**ELETTRODOTTO A 380 KV "SORGENTE – RIZZICONI"**

**VERIFICA DEI LAVORI DI MASCHERAMENTO DELLE STAZIONI  
 ELETTRICHE DI SCILLA E VILLAFRANCA TIRRENA  
 PRESCRIZIONE A9 DEL DSA-DEC-2009-0000943 DEL 29/07/2009 E SMI**

**Figura 10 – struttura e localizzazione degli impianti arbustivi di mascheramento previsti**

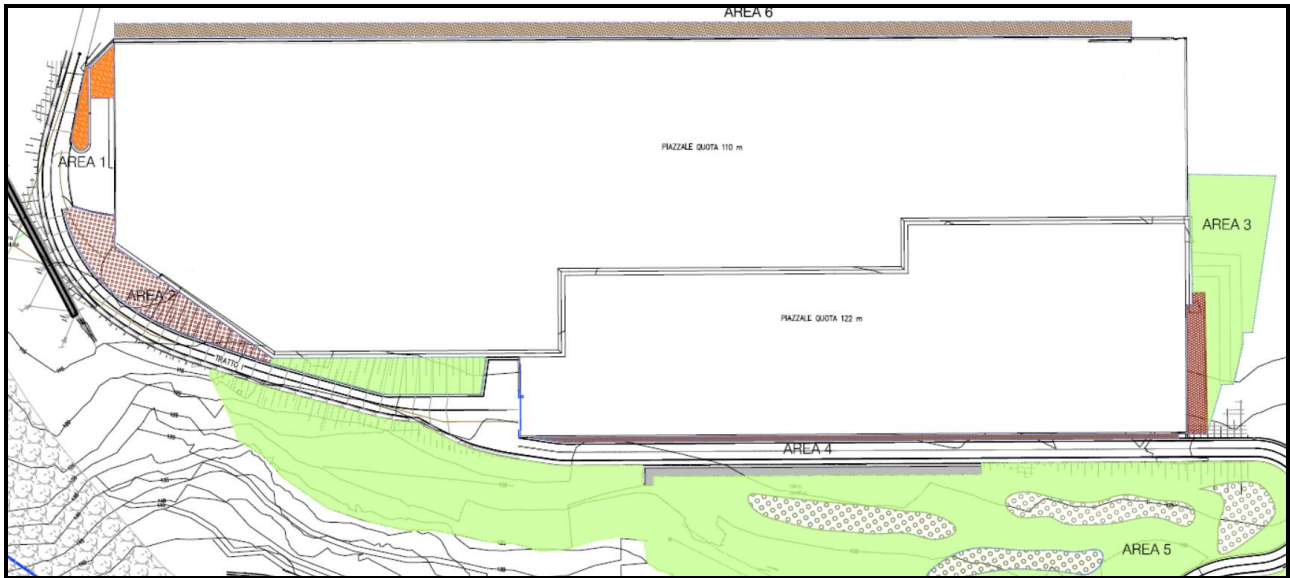
- Si ritiene utile fornire un piano di interventi individuati, segnalati di rinaturalizzazione ad ingegneria naturalistica e la puntuale collocazione.
- E' necessario prevedere un piano di monitoraggio con tempistica quinquennale degli interventi di verifica delle necessità delle specie impiantate o delle opportunità di effettuare potature di irrobustimento.

- Per gli interventi a verde previsti (Tipologico A – Filare arbustivo a carattere termoxerofilo, Tipologico B - Sistemazione arbustiva in corrispondenza dei rilevati e Tipologico C- Sistemazione di versante con nuclei alto - arbustivi) si consideri l'approvvigionamento di specie autoctone riferite alle dinamiche vegetazionali e provviste di certificazione sanitaria.

- Si indica la microirrigazione automatizzata per le specie arboree e arbustive per garantirne la sopravvivenza nei periodi a rischio di siccità (da giugno a settembre) con il consiglio della fertirrigazione.

- Per la fertilizzazione prevista e citata è da considerarsi sostenibile e specifica per la qualità fisico chimica del suolo oggetto dell'intervento al fine di non essere causa di inquinamento in situ e di trasferimento.

Relativamente agli aspetti vegetazionali si precisa che il progetto ha previsto l'impiego di sole specie autoctone tipiche della macchia mediterranea e già naturalmente presenti nell'area approvvigionate da vivai locali e dotate di certificazione e passaporto fitosanitario. L'impegno di specie di produzione locale, tipiche degli habitat siciliani e già acclimate ai luoghi di impegno rappresenta un'ulteriore garanzia per la riuscita degli impianti potendo contare su un perfetto inserimento nell'ambiente di posa.

L'approccio naturalistico adottato implica importanti ricadute gestionali in quanto consente di limitare le manutenzioni ed apporti esterni in termini di fabbisogni idrici, manutentivi ed in generale di risorse. Per facilitare ulteriormente l'affrancamento delle piantine è stato previsto nelle zone a ridosso della stazione elettrica una pacciamatura con geotessile e lapillo che contribuiranno al contenimento delle infestanti e soprattutto a mantenere una maggiore umidità edafica del terreno.

Inoltre Terna ha affidato contestualmente alla realizzazione degli impianti vegetazionali anche un contratto di manutenzione triennale che prevede lo sfalcio delle erbe infestanti nelle aree di impianto e la contestuale scerbatura, l'irrigazione di soccorso ed una fertilizzazione annua da realizzarsi ad uscita dell'inverno con concime ternario NPK granulare a lenta cessione che evita il rischio di rilascio in falda.

Data la presenza di acqua nel terreno e le scelte progettuali adottate richiamate in precedenza (piante locali a temperamento pioniero, sistemi pacciamanti, piano di manutenzione ecc.) si è ritenuto non più necessaria l'installazione di un impianto di microirrigazione che al contrario avrebbe implicato problematiche gestionali e di funzionamento data la particolare orografia e discontinuità altimetrica delle aree di intervento.
